VYSVĚTLENÍ A ZMĚNA ZADÁVACÍ DOKUMENTACE č. 5

dne 19. 11. 2023 zahájil zadavatel **Základní škola JINOTAJ Zlín, s.r.o., sídlem Vavrečkova 5333, 760 01 Zlín, IČO: 08406910** (dále jen „zadavatel“) zadávací řízení na podlimitní veřejnou zakázku na stavební práce s názvem „**Novostavba modulární ZŠ**“ (dále jen „veřejná zakázka“), zadávanou v otevřeném řízení podle zákona č. 134/2016 Sb., o zadávání veřejných zakázek (dále jen „ZZVZ“).

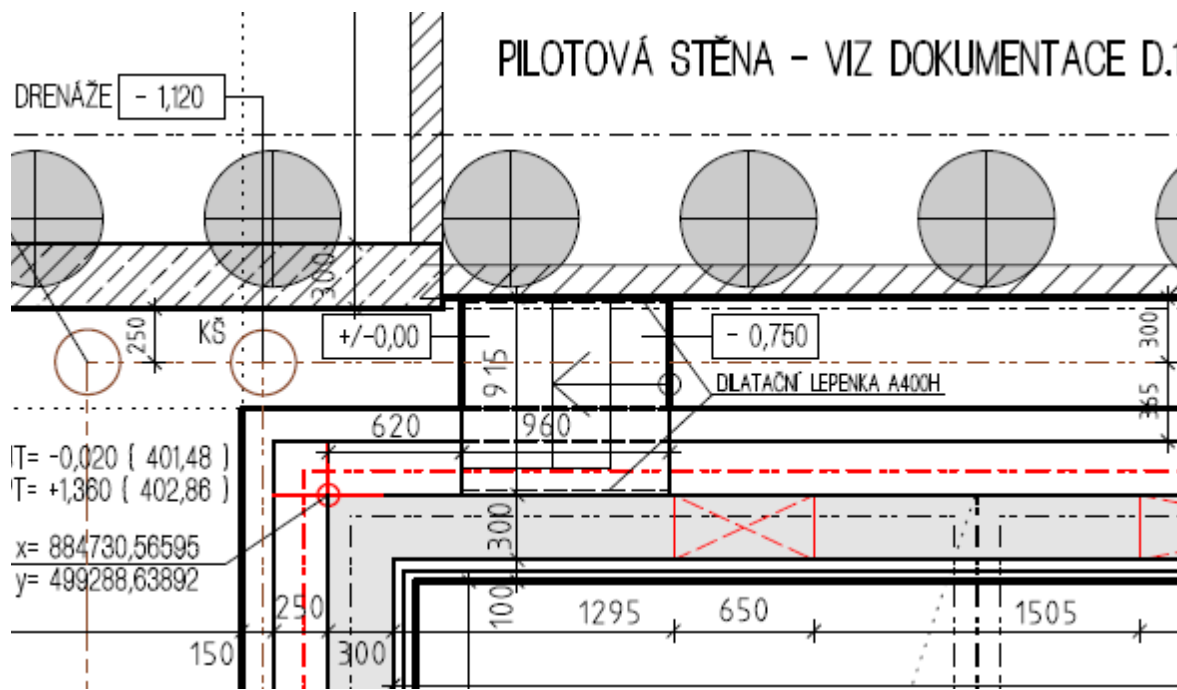
Dotaz č. 6 ze dne 14.12.2023 zněl:

V rozpočtu SO 01 SO 01.2 ZTI chybí přesun hmot pro izolace tepelné. V rozpočtu SO 01 SO 01.3. ÚT je uvedený.

V rozpočtu SO 01 SO 01.2 ZTI chybí přesun hmot pro armatury. V rozpočtu SO 01 SO 01.3. ÚT je uvedený.

Do aktuálního znění výkazu DI4 byla doplněna položka – přesun hmot pro izolace tepelné

Do aktuálního znění výkazu DI4 byla doplněna položka – přesun hmot pro armatura.

Položky mají být doplněny k položkám ZTI, aby mohl rozpočtový program správně tonážně nebo procentuálně ocenit jednotlivé přesuny hmot.

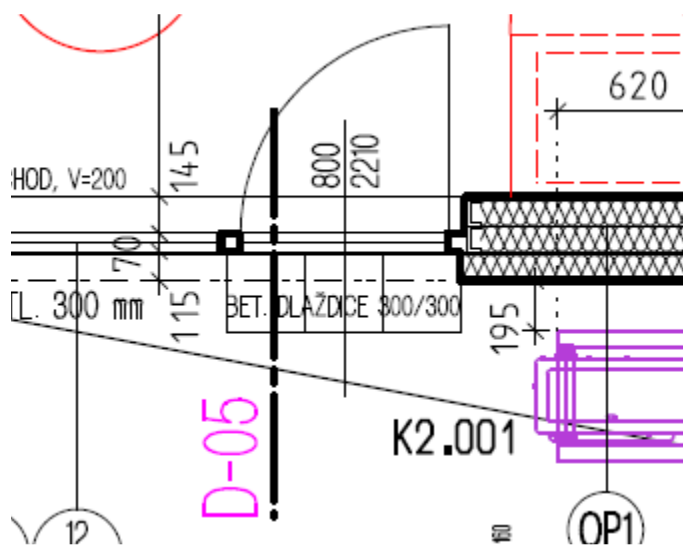
- Dotaz č.11 ze dne 15.12.2023 zněl V technické zprávě D strana 16 odstavec Venkovní schodky u pilotové stěny je napsáno „Konstrukce bude dilatována od pilotové stěny základu objektu vloženým pásem A400H - není ve výkazu výměr, položka ani výměra a **Odpověď zadavatele:** Je součástí položky č. 54, jedná se o dodávku kompletní prvku 15/z, tedy včetně hydrofobního nátěru. Tato odpověď není odpovědí na náš dotaz. Schodiště je venkovní, je betonové a není zámečnický výrobek 15/z. Lepenka A400H není ve výkazu výměr ani výměra.

Ve výkresu 05-JIN-půdorys 3np+střecha – 50 a v detailu D05 je dlažba 30x30 cm, podložená geotextilií – není ve výkazu výměr, položka ani výměra

V položce č.17 - D+M sekundární střechy je uvedeno v popisu, že položka zahrnuje i veškeré detaily střech, tzn. že zahrnuje i tři betonové dlaždice. Nová položka nevznikne.
